Samenvatting inspectie

Bijzonderheden samenvatting

Situatieschets

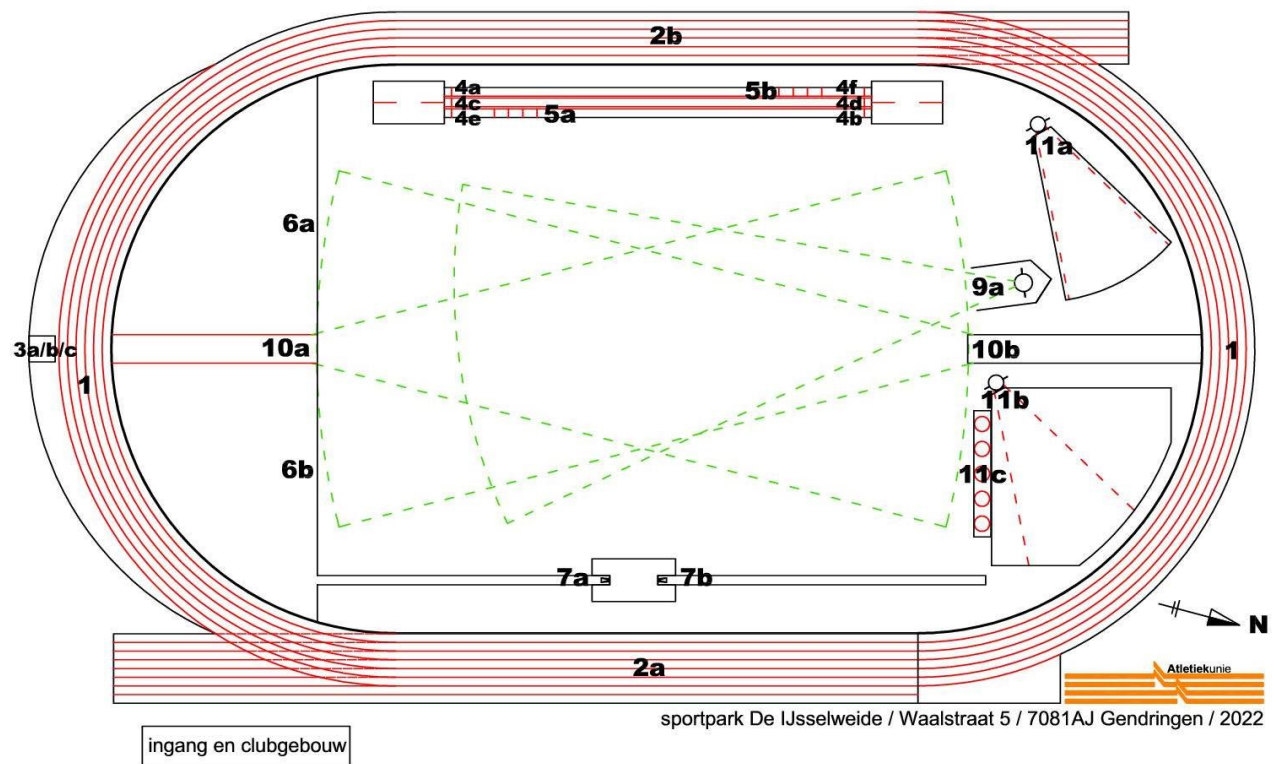
Voorziening (7)B voor polsstokhoogspringen was tijdens de inspectie niet veilig en niet wedstrijdgeschikt, maar kan veilig en wedstrijdgeschikt worden gemaakt door het correct plaatsen van de op de accommodatie aanwezige landingsmat volgens Wedstrijdreglement TR28.12 en van de staanders volgens Wedstrijdreglement TR28.1 en TR28.8 t/m 10. De veiligheid en de wedstrijdgeschiktheid zijn dan ter beoordeling van de wedstrijdleider.
